发件人 浙江正泰电器股份有限公司市场战略部

主题**关于 NKG3-M 时控开关产品改进的通知**

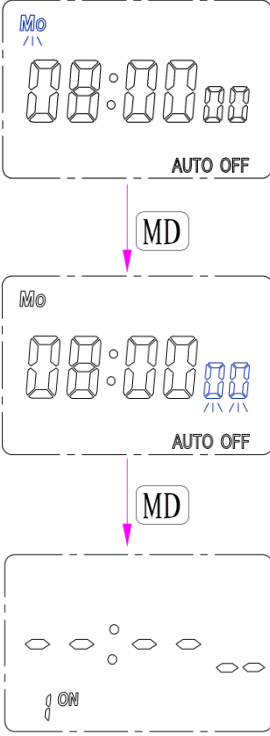
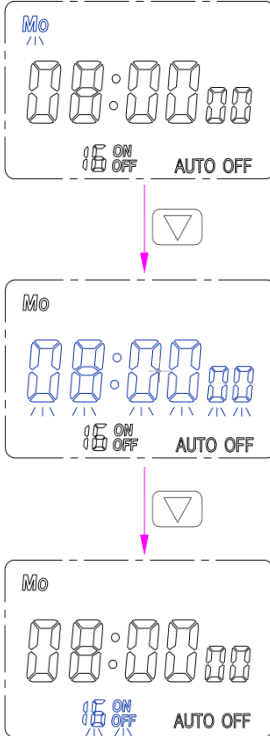
根据公司产品发展规划，为更好的保证提供给客户优质产品及服务，我司对NKG3-M时控开关进行了设计改进，产品的显示界面及设置方法均做了优化（详见附件1）；产品功能、外观尺寸和安装方式未发生任何变化，触点容量有所提升，请放心使用。

因经销商库存量不同，在一段时间内市场上会同时存在新老两种产品，为方便客户进行区分，我司在产品型号后增加版本号（详见附件2）。

变更前	变更后
锁定字符	LOCK	
按键	 <p>MD、R、◀、△、▽</p>	 <p>“OK(确认)”、“S(设置)”、“▶(右移)”、 “△(+)”、“▽(-)”</p>
设置流程		
触点容量	AC-15 Ue/Ie: AC240V/0.75A , AC415V/0.47A	AC-15 Ue/Ie : AC240V/3A , AC415V/1.9A
约定发热电流 (I _{th})	5A	16A
